# OPINIA Nr ...02658...

z wyników przeprowadzonych oględzin – ekspertyzy urządzeń ogrzewczo – kominowych  
Słońsk ul. Puszkina 22

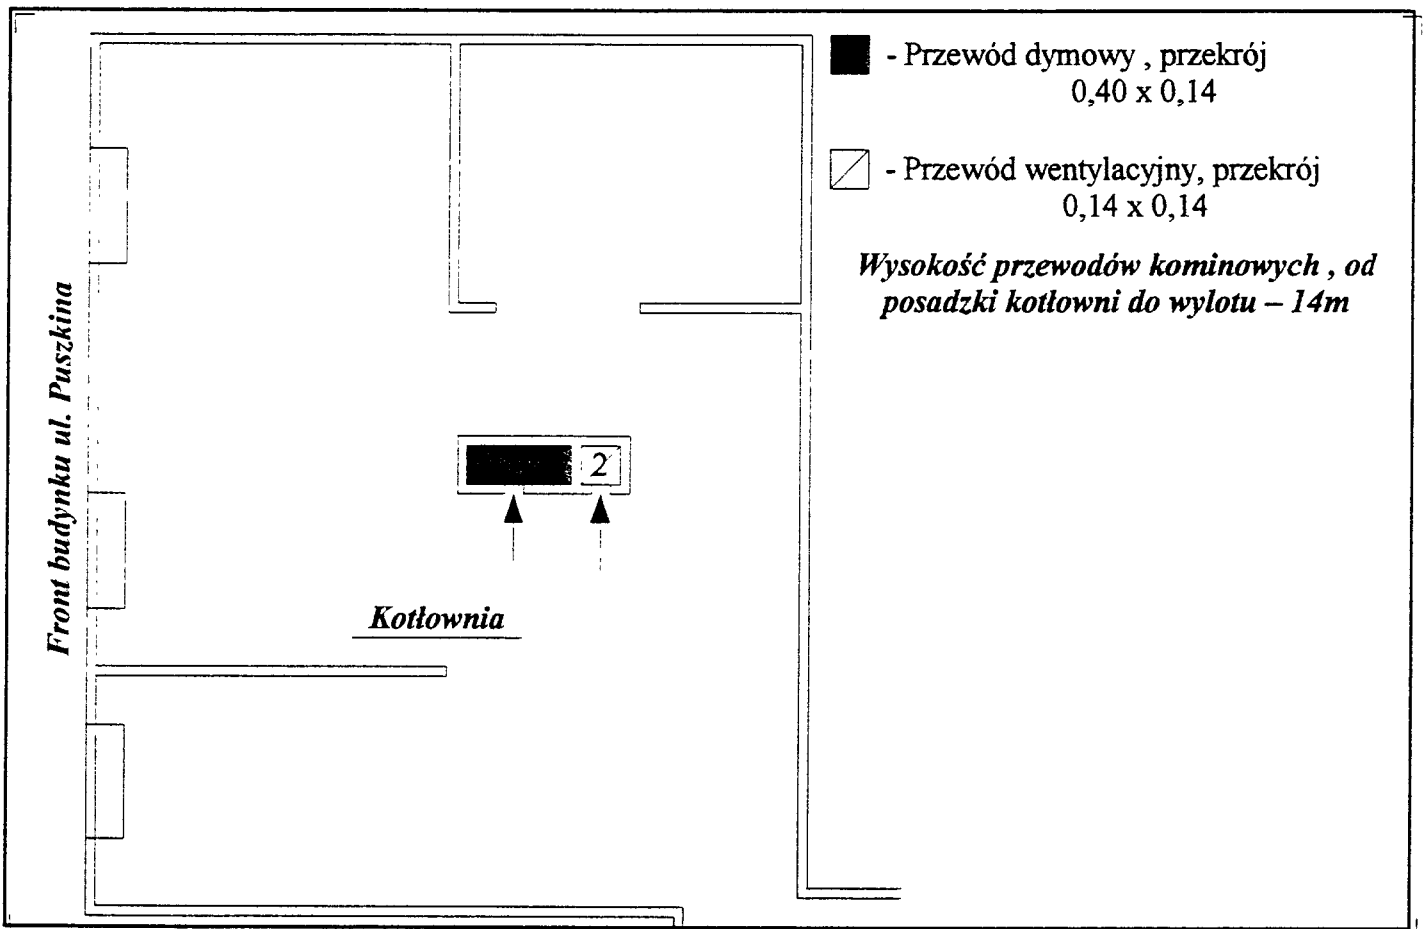
1. Przewody kominowe nr 1, 2 (patrz szkic) odpowiadają wymaganiom niżej wymienionym przepisom i mogą być przeznaczone do podłączenia w/w urządzeń w kotłowni.

Celem osiągnięcia prawidłowego funkcjonowania urządzenia należy: **zamontować wkład kominowy, zamontować kanał nawiewny.**
